平潭综合实验区自然资源与生态环境局关于 起帆平潭海缆基地项目建设工程 规划许可证变更批前公示

起帆平潭海缆基地项目位于平潭综合实验区环岛南路与如意路交叉口南侧。我局于2024年4月3日批复该项目建设工程规划许可证，编号为建字第350128202400004号。

现根据建设单位申请对外立面、总平面布局等进行变更调整，主要变更内容详见变更情况说明。变更后，容积率、建筑密度、绿地率等均符合国有建设用地使用权出让合同有关要求。

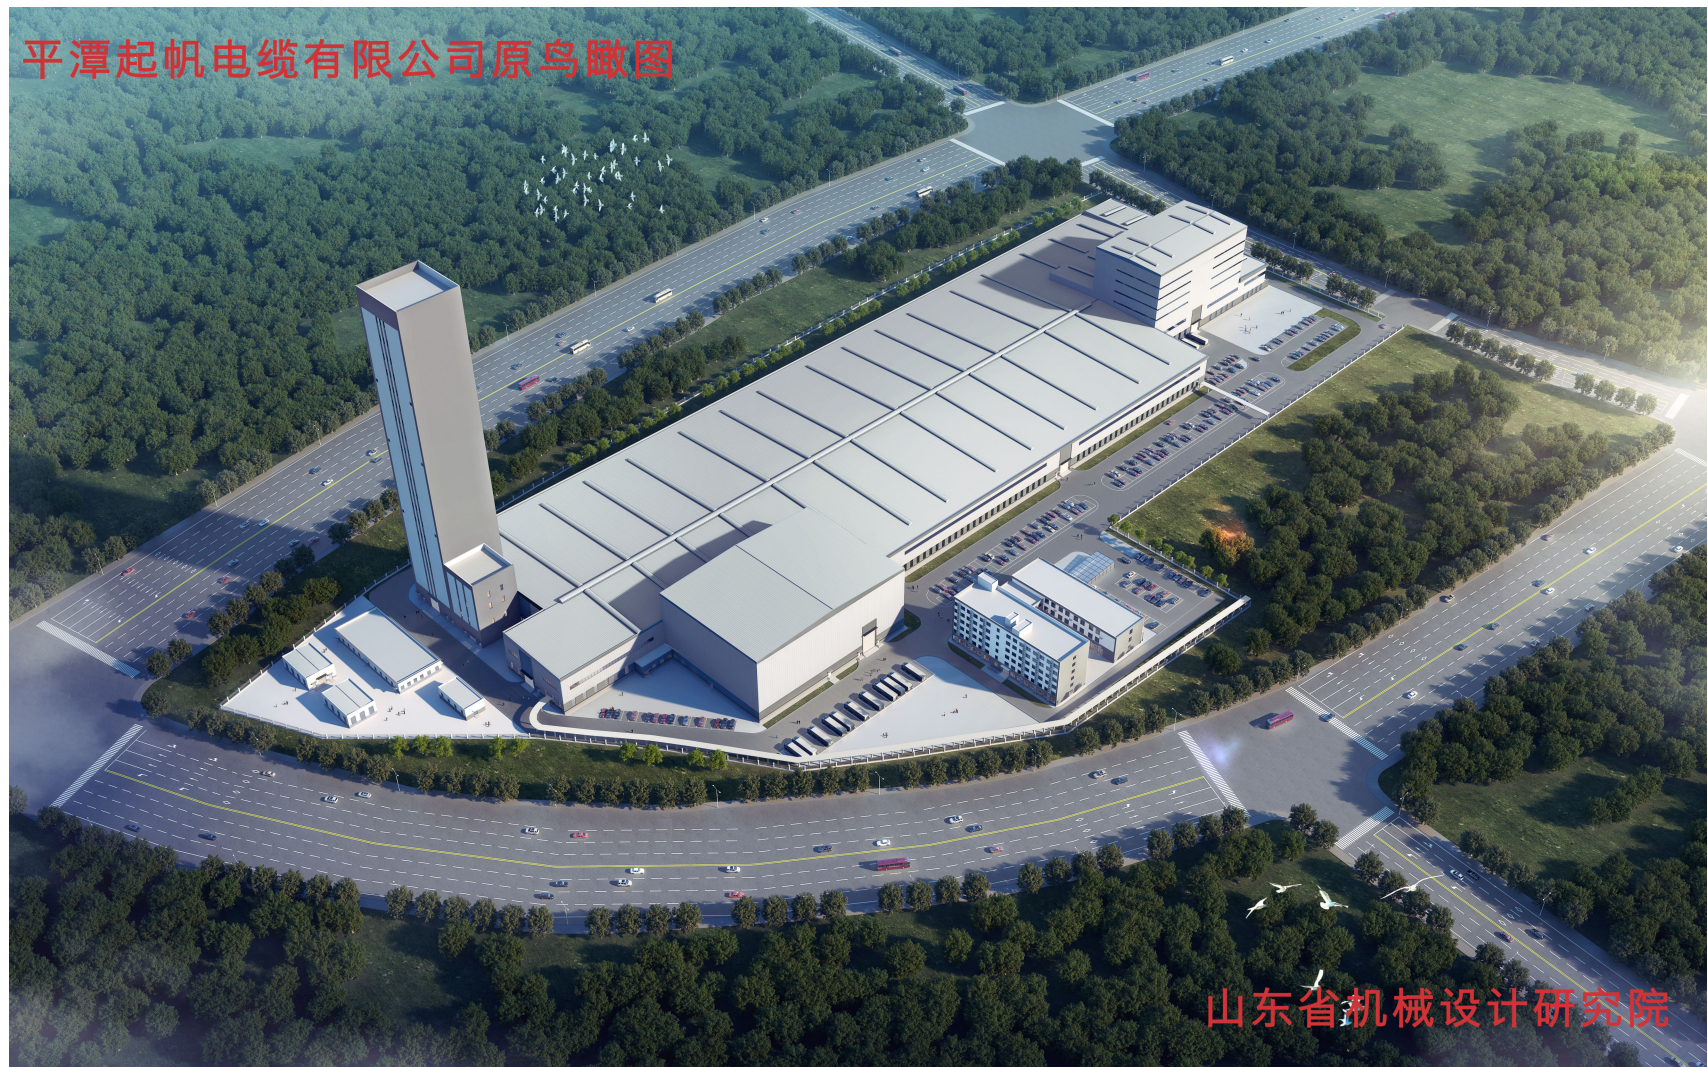
1. 根据电力部门要求，800kVA以上箱式变压器改为干式变压器，原来室外安装的变压器需要移入变配电室，故重新调整电力规划，增大海底电缆车间南侧配电室面积，海底电缆车间建筑面积及计容建筑面积增加；
2. 因工艺需要，海底电缆车间西南侧局部突出，海底电缆车间建筑面积及计容建筑面积增加；
3. 因工艺需要，海底电缆车间西北侧配电室层数增加，增设室外钢梯，面积增大，海底电缆车间建筑面积及计容建筑面积增加；
4. 因工艺生产需要，海底电缆车间北侧偏西的一处大门M6060及M1524，向西移动9米。本项目的变更调整，总占地面积、总建筑面积、地上部分建筑面积、计入容积率的建筑面积、建筑密度、建筑系数、容积率、绿地率均有微调，调整后各项指标均符合国有建设用地使用权出让合同的要求。

平潭起帆电缆调整鸟瞰图

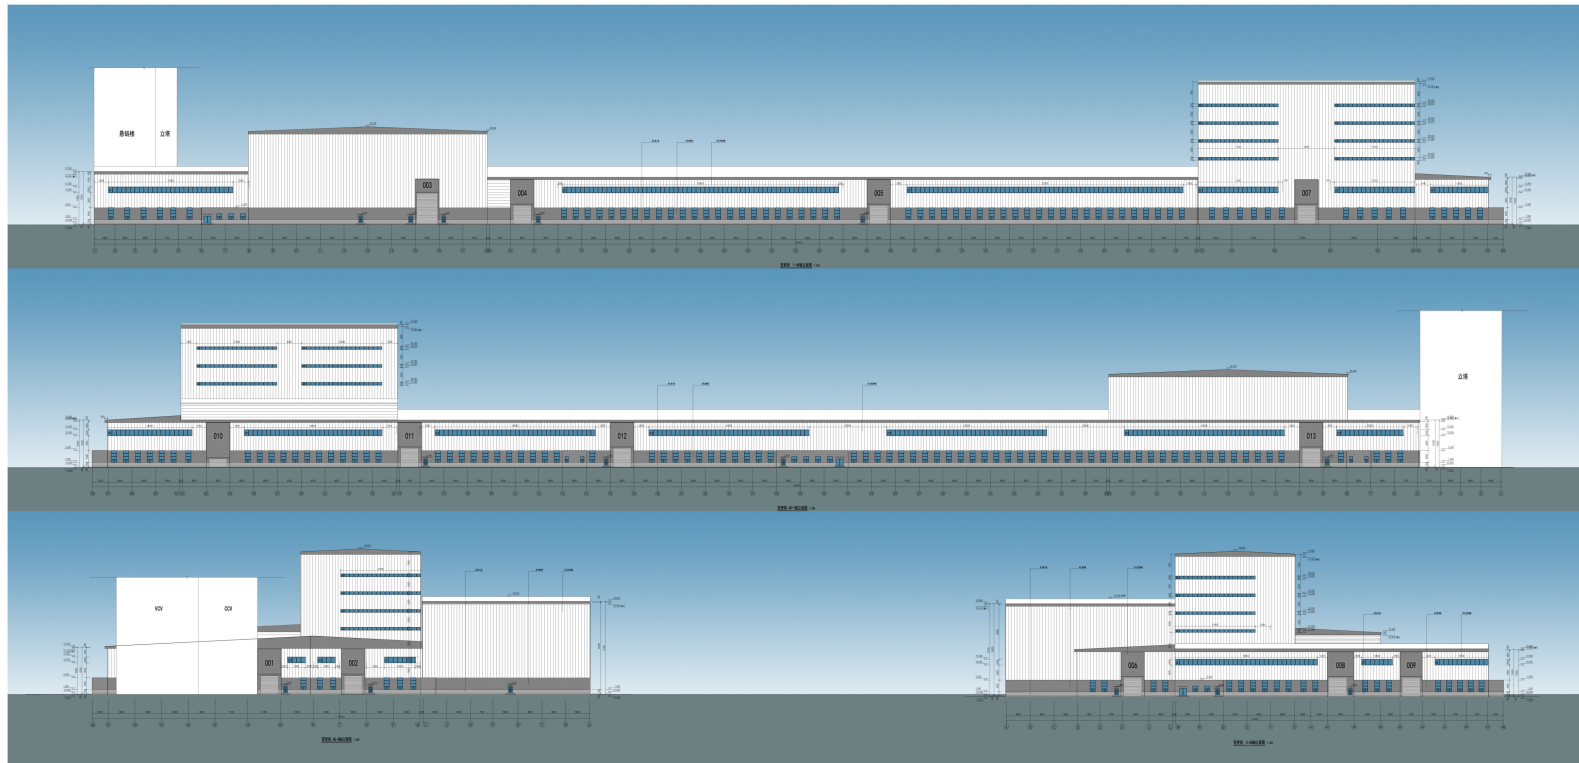
- 1.根据电力部门要求，800kVA以上箱式变压器改为干式变压器，原来室外安装的变压器需要移入变配电室，故重新调整电力规划，增大海底电缆车间南侧配电室面积；
- 2.因工艺需要，海底电缆车间西南侧局部突出；
- 3.因工艺需要，海底电缆车间西北侧配电室层数增加，增设室外钢梯；
- 4.因工艺生产需要，海底电缆车间北侧偏西的一处大门M6060及M1524，向西移动9米。
